WOO.4221.33.2018

dot. wezwania do uzupełnienia raportu o oddziaływaniu na środowisko dla planowanego przedsięwzięcia polegającego na eksploatacji kruszywa naturalnego - piasku ze złoża „MŁYNIEC KW I”, na działkach nr 44/5 i 44/6 obręb Młyniec Pierwszy, gmina Lubicz,

W odpowiedzi na wezwanie RDOŚ w Bydgoszczy z dnia 22 czerwca 2018 r., znak:WOO.4221.33.2018.PP.3 przekazuję wyjaśnienia informacji zawartych w Raporcie OOS dla ww. planowanego przedsięwzięcia.

Ryc. 1. Lokalizacja wałów z nadkładu” północnego i południowego. j

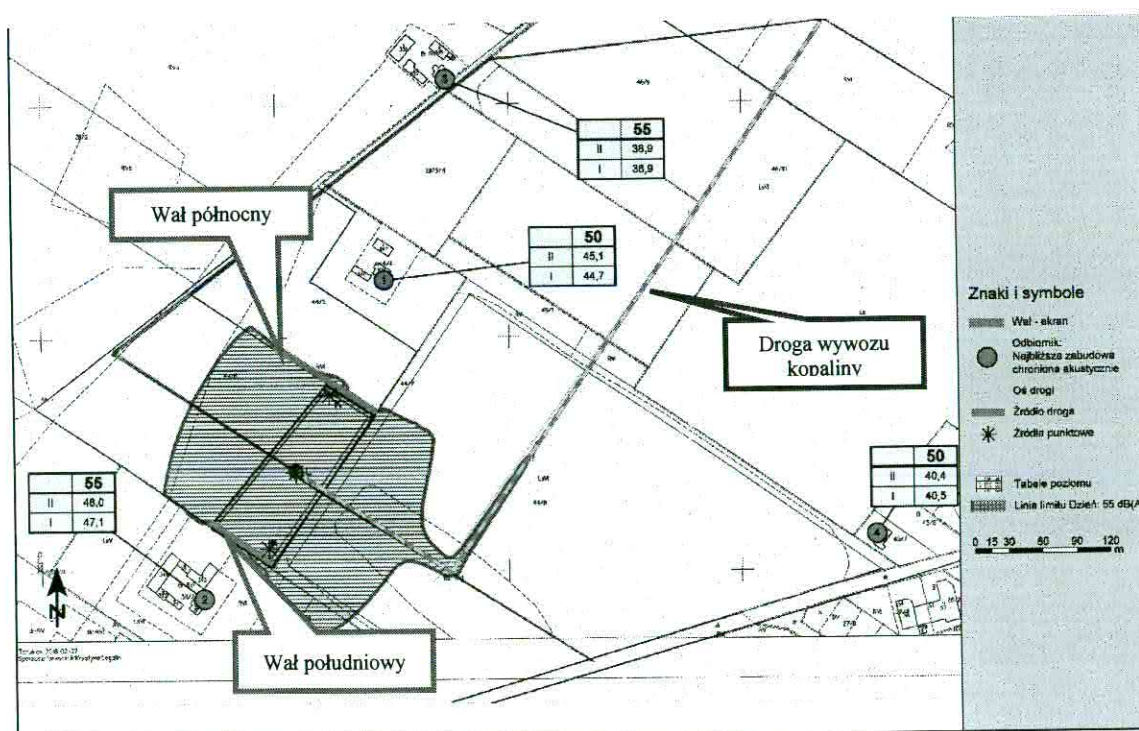
4. *Wskazanie wariantu przyjętego do realizacji. Na str. 77 raportu wskazano wariant II jako realizacyjny. Natomiast na stronie 98 informuje się, że wariantem najkorzystniejszy dla wywozu kopaliny jest wariant I i III.*

6. *Podanie długości i dokładnej lokalizacji planowanych wałów z nadkładu. Podane dane będą stanowiły podstawę do określenia warunków w postanowieniu uzgadniającym.*

9. *Wyjaśnienie niezgodności w odniesieniu do wariantu trasy wywozu kruszywa. Na str. 77 raportu widnieje zapis, iż: „W przypadku wywozu kopaliny, droga wywozu proponowana przez wnioskodawcę nie jest korzystna dla zabudowy jednorodzinnej na działce nr 44/4”, następnie na str. 78 raportu czytamy, że: „Wariant najkorzystniejszy dla środowiska (...), stanowi wariant proponowany przez wnioskodawcę, uwzględniający drogę wywozu kopaliny według wariantu 1 lub 2”, natomiast na str. 98 wskazano, że: „Analizując uciążliwość eksploatacji kopalni dla zabudowy jednorodzinnej na działce 44/4, uznaje się, że najkorzystniejszym wariantem dla wywozu kopaliny jest wywóz w kierunku wschodnim tj. warianty I i III”.*

10. *Wyjaśnienie zapisu znajdującego się na str. 77 raportu, tj.: „W przypadku wywozu kopaliny, droga wywozu proponowana przez wnioskodawcę nie jest korzystna dla zabudowy jednorodzinnej na działce nr 44/4”.*

Ponieważ w przypadku wywozu kopaliny, droga wywozu proponowana przez wnioskodawcę (wariant II) nie jest korzystna dla zabudowy jednorodzinnej na działce nr 44/4, do realizacji przyjmuje się wariant określający wywóz kopaliny w kierunku wschodnim i północnym (Ryc. 1.).

Zabezpieczenie akustyczne - ekran liniowy (wał)

L.P.	Symbol	Wysokość ekranu [m]	Długość ekranu [m]
1	Wał północny PN	5,0	Ok. 100 m
1	Wał południowy PN	5,0	Ok. 50 m

Wyznaczone w analizie akustycznej poziomy hałasu w środowisku, są znacznie mniejsze od dopuszczalnych poziomów hałasu w środowisku poziomów (Tabela 1, załącznik do ww. rozporządzenia MŚ) – wartości obliczone przedstawiono na Ryc. 1.

Ponieważ w przypadku wywozu kopaliny, droga wywozu proponowana przez wnioskodawcę (wariant II) nie jest korzystna dla zabudowy jednorodzinnej na działce nr 44/4, do realizacji przyjmuje się wariant określający wywóz kopaliny w kierunku wschodnim i północnym (Ryc. 1.).

Analizując uciążliwość eksploatacji kopalni dla zabudowy jednorodzinnej na działce 44/4, uznaje się, że najkorzystniejszym wariantem dla wywozu kopaliny jest wywóz w kierunku wschodnim tj. warianty I i III.

Ostatecznie przyjęto kierunek wywozu wg. Ryc.1.
